Note accompagnant l'introduction des plans modificatifs du permis de constructions groupées de la transformation de la ferme du Baron à Huppaye

Référence communale : PU 2023/11 - CREATYF. Transformer une ferme en 12 logements et construire 5 maisons mitoyennes pour y créer un habitat groupé, construire une habitation isolée, placer un ossuaire et modifier le relief du sol, Rue d'Autre-Eglise, 13 à Huppaye – Site de la Ferme du Baron.

Suite au courrier de la commune d'Huppaye faisant mention des délibérations communales en séance du 29/06/2023 et afin de faciliter le suivi des modifications graphiques, nous reprenons ici les éléments modifiés de façon littéraire.

Illustration 1: Extrait de l'élévation nord-est des maisons neuves sur lequel on aperçoit clairement la différence entre niveau de sol existant et projeté.

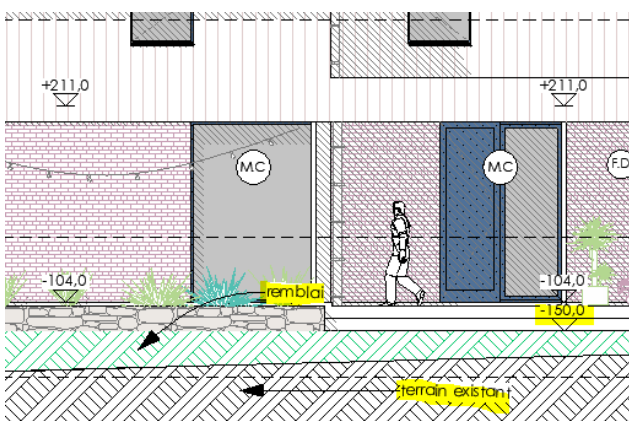
Les remblais ont été détaillés en plan au travers de niveaux de sol et en élévation/coupe en distinguant systématiquement le sol existant et le terrain projeté.

Illustration 2: Extrait de la planche 24-a schématisant les remblais

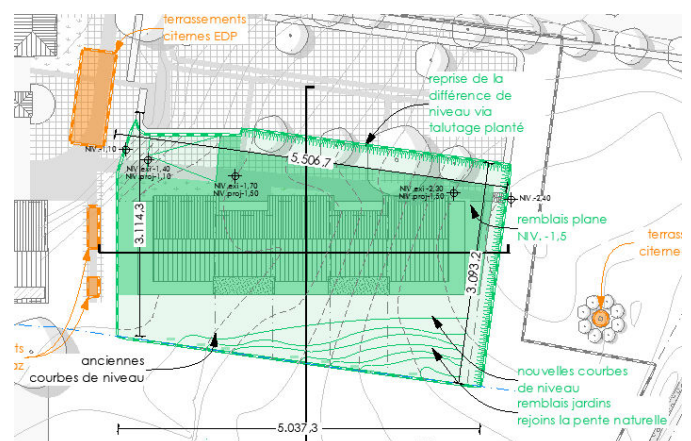
Le principe des déblais et remblais a également été schématisé sur 2 planches A3 numérotées 24-a (détail en plan) et 24-b (détail en coupe).

Illustration 3: Zone de remblai à l'arrière des maisons neuves : modifications des courbes de niveaux -1,6m (tout à gauche) jusqu'à la courbe -2,2m : remblai max de 80cm

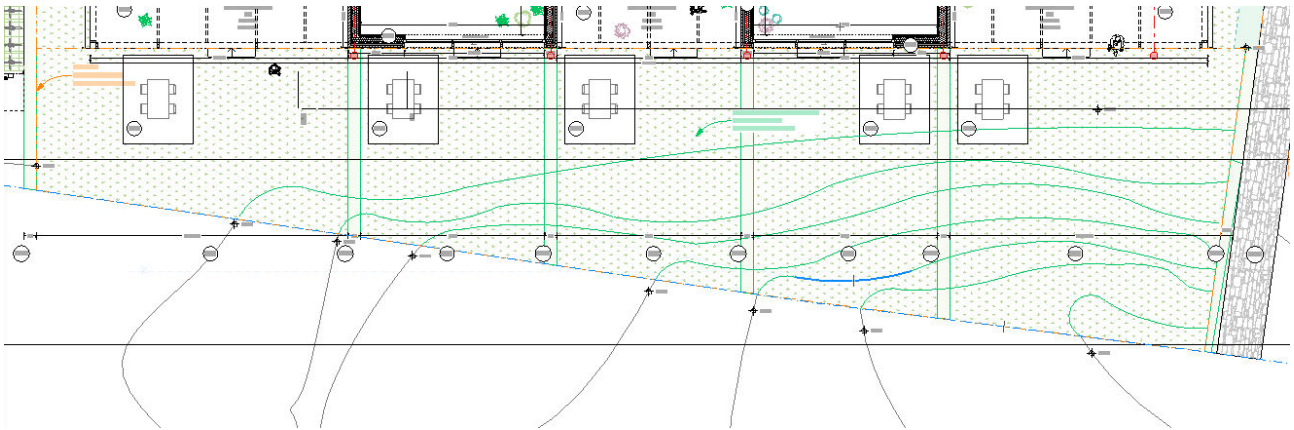
Nous détaillons encore ci-dessous les interventions sur le relief en tournant autour des maisons neuves :
